Oggetto: Documentazione Integrativa Chiarimenti e Approfondimenti seconda CdS 2 ditta FERA PAUR Progetto di  
impianto eolico BADIA DEL VENTO in Comune di Badia Tedalda (AR)- OSSERVAZIONI

Oggetto: Documentazione Integrativa ” Chiarimenti e Approfondimenti seconda CdS 2” del  
26/07/2024” ditta FERA – Provvedimento Autorizzatorio Unico Regionale (PAUR)–

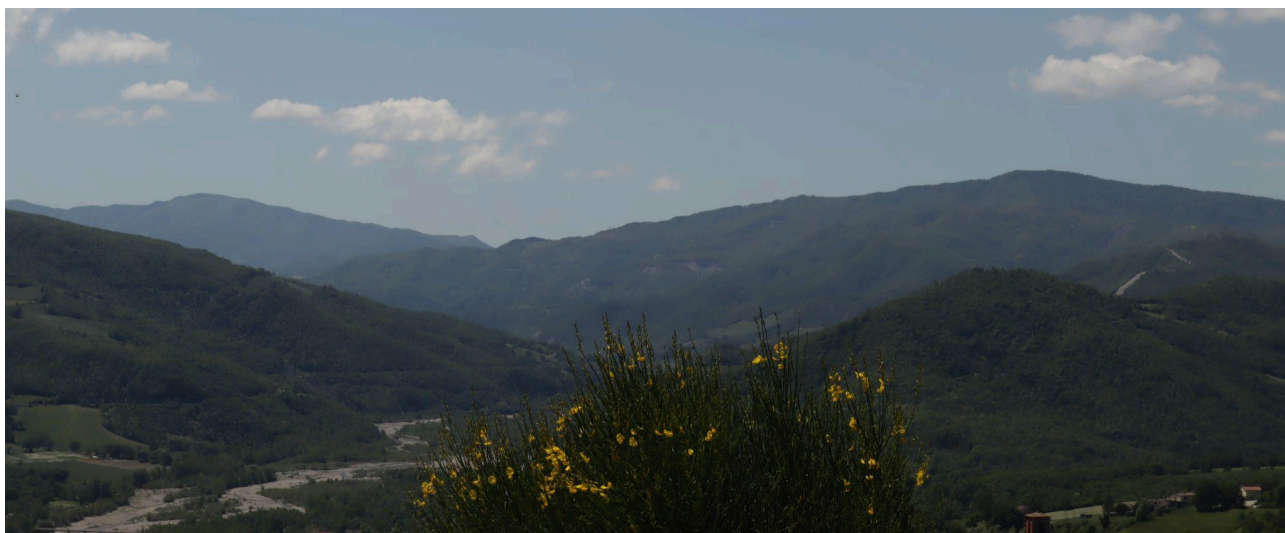
- **Sono state trascurate le analisi di oltre dieci località dalle quali l' impianto risulta visibile come evidenziato anche dalla relazione di intervisibilità dell' impianto di Passo del Frassineto della stessa ditta FERA:**

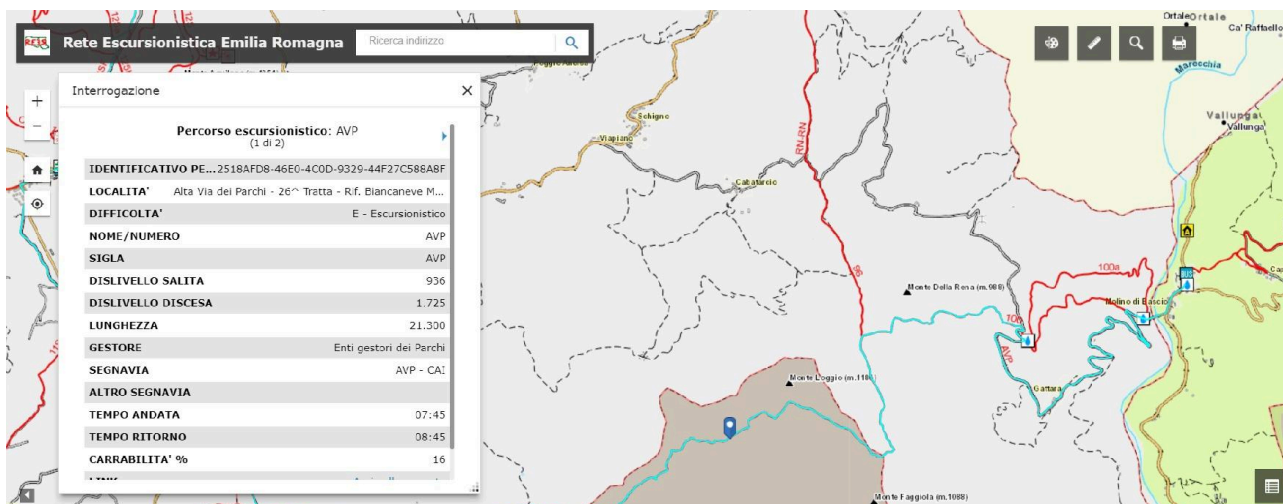
- non ha considerato la distanza da punti panoramici o da luoghi di alta frequentazione da cui l' impianto può essere percepito, quali la viabilità storica **della Strada statale Marecchiese**, in particolare nel tratto più prossimo all' impianto tra Bascio e Ponte Presale, dove l' impianto risulta estremamente incombente e non sono state fatte opportune simulazioni alle diverse scale;

Immagine Impianto eolico Poggio Tre Vescovi da Senatello km 2,2

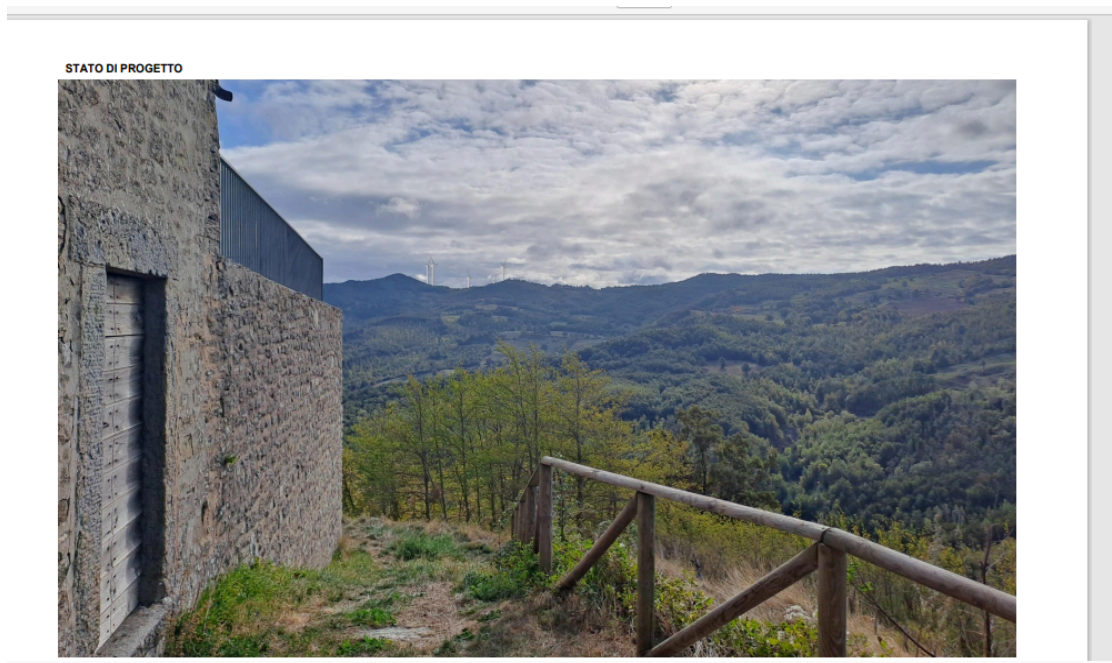
Al fine di una valutazione sulla documentazione prodotta e per un confronto sulle dimensioni e la visibilità delle pale nel paesaggio si allegano di seguito delle immagini di confronto Allegato A ,realizzate dai proponenti degli impianti di Poggio Tre Vescovi e di Badia del Vento, confronto che permette di valutare anche in parte i possibili effetti cumulativi e come le rappresentazioni delle pale alle stesse distanze siano molto differenti.
